REGIONE LIGURIA

Settore Ecosistema Costiero e Acque

OGGETTO: S1053 – Procedimento di Verifica di assoggettabilità a VIA sul progetto di "Variante sostanziale dell'impianto di gestione rifiuti della Società Ligure Metalli S.r.l. sita in Genova Voltri"
Proponente: Ligure Metalli S.r.l.
Comunicazione pubblicazione documentazione per procedimento di verifica di assoggettabilità a VIA ex art. 19 comma 3 e 4 del D. Lgs. n. 152/2006. *Riscontro.*

Fig. 2 rappresentazione cartografica dell'area di intervento rispetto ai corpi idrici individuati nel vigente PTA, con evidenza delle derivazioni in base al DB regionale alla data del 29/07/2025.

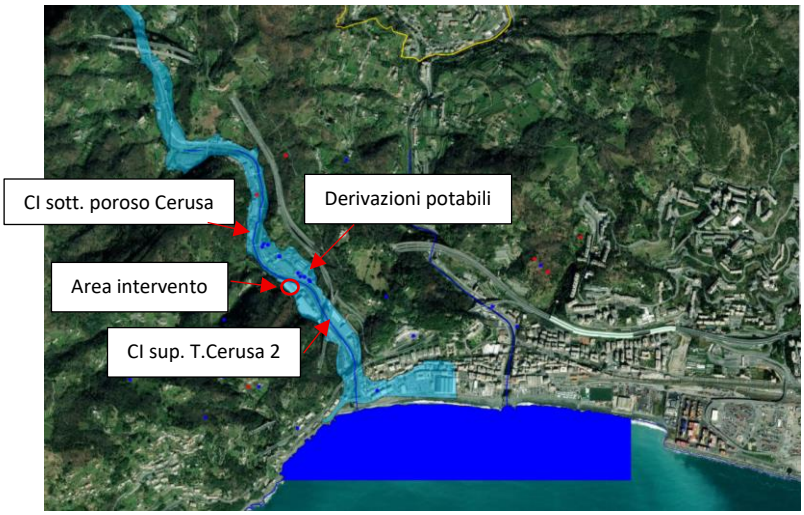
Nella Figura 2 successiva si ha la rappresentazione cartografica della zona di intervento rispetto ai corpi idrici individuati nel PTA e nella stessa Figura sono anche evidenziate le derivazioni idriche, non solo ad uso potabile, come risultano alla data del 29/07/2025 in base al geoportale regionale.

Sia il corpo idrico superficiale sia quello sotterraneo sono classificati in stato chimico buono secondo la classificazione intermedia relativa al triennio di monitoraggi 2020-2022 (approvata con DGR n. 506/2024), analogamente alla classificazione relativa al precedente sessennio di monitoraggi 2014-2019 (approvata con DGR n. 1161/2021). Inoltre, per completezza, si rileva che il corpo idrico superficiale T. Cerusa 2 - IT07RW0232LI è classificato in stato ecologico buono secondo la citata classificazione intermedia, in miglioramento rispetto alla classificazione del sessennio precedente nel quale era classificato sufficiente; il corpo idrico sotterraneo è classificato in stato quantitativo buono secondo la classificazione intermedia, anche in questo caso presentando un miglioramento rispetto al monitoraggio sessennale precedente, in cui era classificato in stato quantitativo scadente.

Come dichiarato anche dal proponente nella documentazione visionata, il sito è localizzato all'interno della zona di rispetto (raggio di 200 m rispetto al sito) di n. 5 pozzi ad uso umano in subalveo del Torrente Cerusa, posti in sinistra idrografica dello stesso, sulla sponda opposta al sito di impianto.
